**Réponses à l'avis en date du 17 mai 2018**  
**de la Mission Régionale d'Autorité Environnementale sur les projets de**  
**plateforme logistique et de centre de tri de petits colis portés par Panhard**  
**Développement au Coudray-Montceaux (91)**

**PANHARD DEVELOPPEMENT – Le Coudray-Montceaux**

### **Structure des flux en situation actuelle**

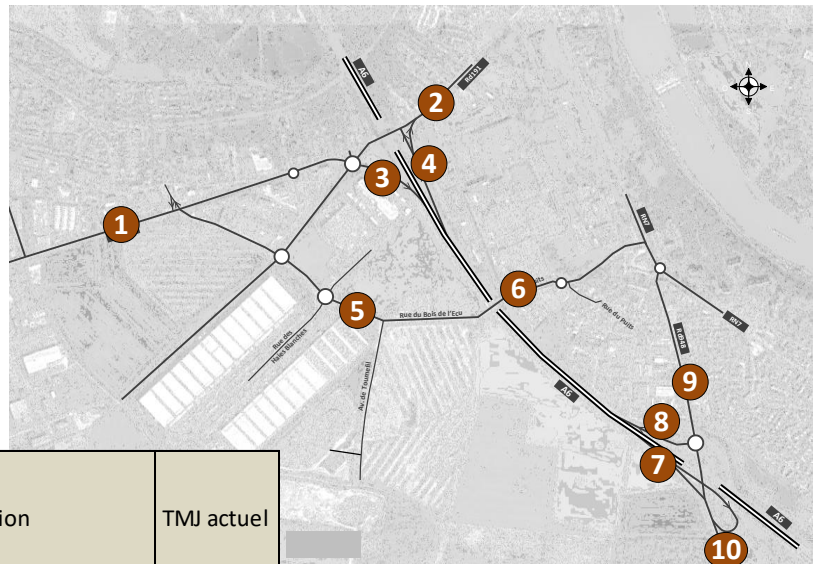
*La MRAE recommande de compléter l'étude d'impact par des approfondissements concernant la densité du trafic routier tout au long de la journée*

Le secteur d'étude est desservi aujourd'hui par l'autoroute A6 à l'Est avec 2 demi-diffuseurs au Sud et au Nord de la zone et la RD191 qui connaît un niveau de trafic de plus de 13 000 véhicules/jour.

Les migrations pendulaires (le matin et le soir en semaine) représentent une part importante du trafic à la journée à l'heure actuelle sur les voiries desservant le secteur, c'est le cas notamment sur la RD191 avec les pointes horaires du matin et du soir (trafic sur 2h) qui représentent 20% du trafic journalier.

Mis à part l'autoroute A6 qui connaît un trafic assez homogène sur l'ensemble d'une journée de semaine (avec également des pics de circulation le week-end), on note que le réseau de voirie autour du site est principalement sollicité le matin en semaine de 7h30 à 9h30 et le soir en semaine de 17h à 19h.

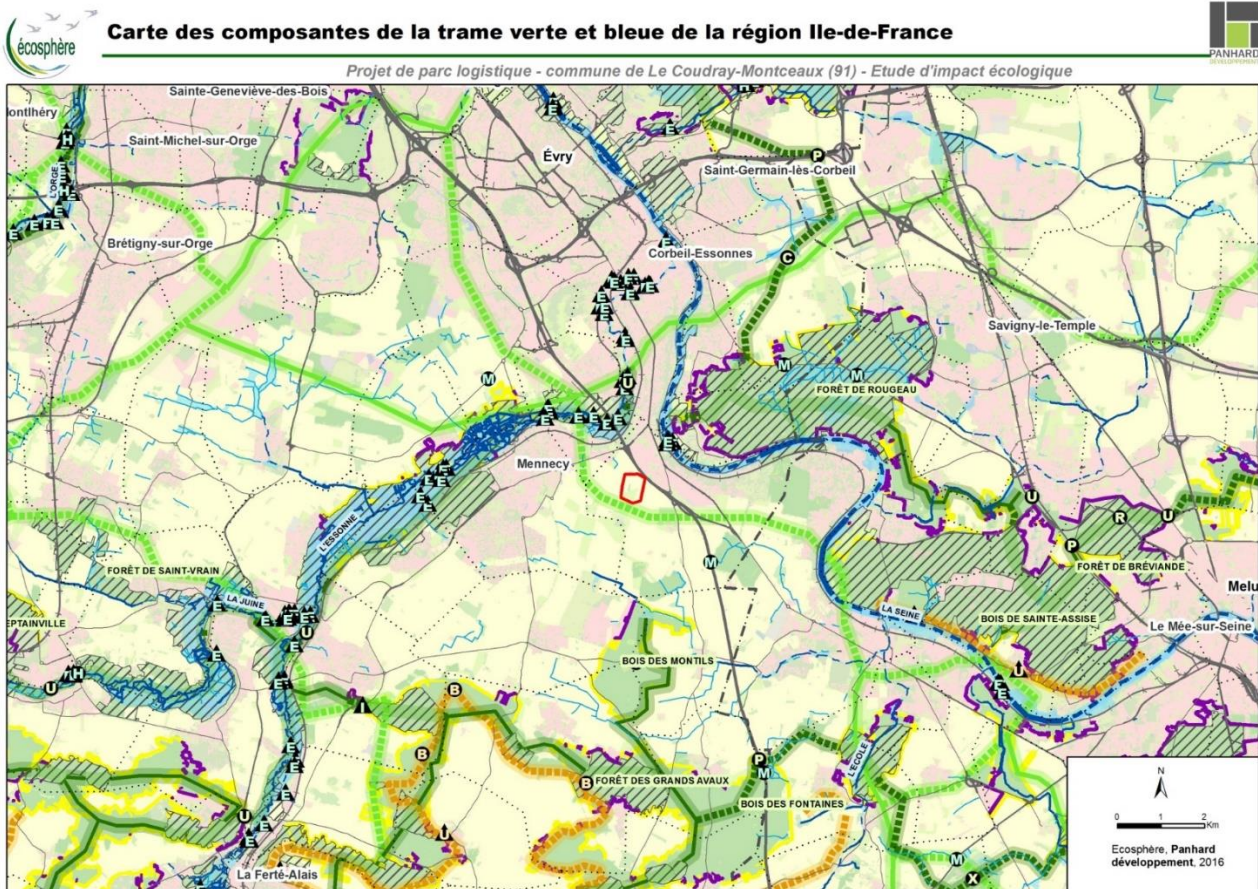
*Préciser le positionnement du site au regard des zones ouvertes situées au sud et à l'ouest du site en termes de continuité écologique.*

Concernant les continuités écologiques et en référence au SRCE d'Ile-de-France, le projet se trouve à proximité d'un corridor à fonctionnalité réduite des prairies, friches et dépendances vertes (voir carte page suivante).

Au niveau de la zone d'étude ce corridor n'est déjà plus présent ou bien de manière très relictuelle et fragmentée au niveau des fines bermes herbeuses entourant les cultures. La majorité de la zone d'étude étant composée de cultures, elle ne peut constituer un corridor pour la faune et/ou la flore des milieux herbacés.

Seuls quelques milieux herbacés relictuels sont encore présents : des friches pionnières, des bermes herbeuses et des ourlets. Ce type d'habitat sera représenté sur la future ZAC au travers des espaces interstitiels le long des bâtiments et autour de l'emprise projet.

L'impact du projet sur les continuités écologiques apparaît donc négligeable.
